Fédération pour les Circulations Douces en Essonne
www.circulationsdouces91.org/

Corbeil-Essonnes-Environnement (CEE)

Le 22 mars 2011

Objet : Aménagements ne respectant pas la Loi handicap à Corbeil-Essonnes (RN7 Bd JF Kennedy, Bd de Fontainebleau)

Photos de la future Piste cyclable :

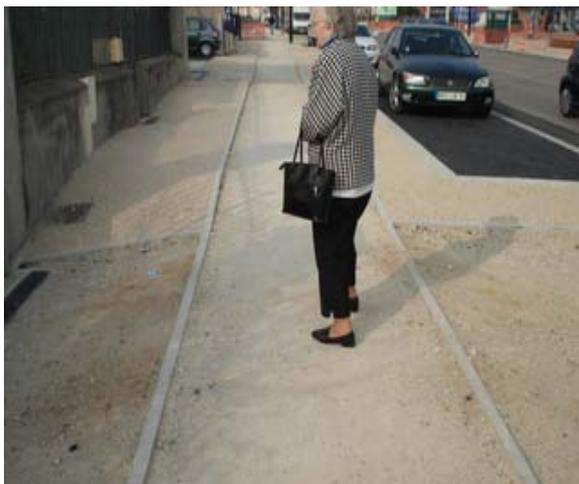
Comme vous pourrez le constater sur les photos, le cheminement piétonnier qui longe les entrées de maisons en contrebas présente une succession de montagnes russes avec des sorties de garages en dévers qui dans de nombreux cas présentent une pente de 10 à 15%.

Le cheminement initialement destiné aux piétons étant de ce fait impraticable, les piétons n'ont donc pour solution que de se rabattre sur la piste cyclable accolée à leur cheminement théorique ce qui mettra en danger aussi bien les piétons valides ou handicapés (plus particulièrement aveugles ou sourds) que les cyclistes, en particulier dans les descentes le long de la N7 et de la D153.

*Aménagement prétendument « doux » mais impraticable du fait des dévers
Seule la piste reste confortable ce qui provoquera des conflits d'usage piétons cyclistes*
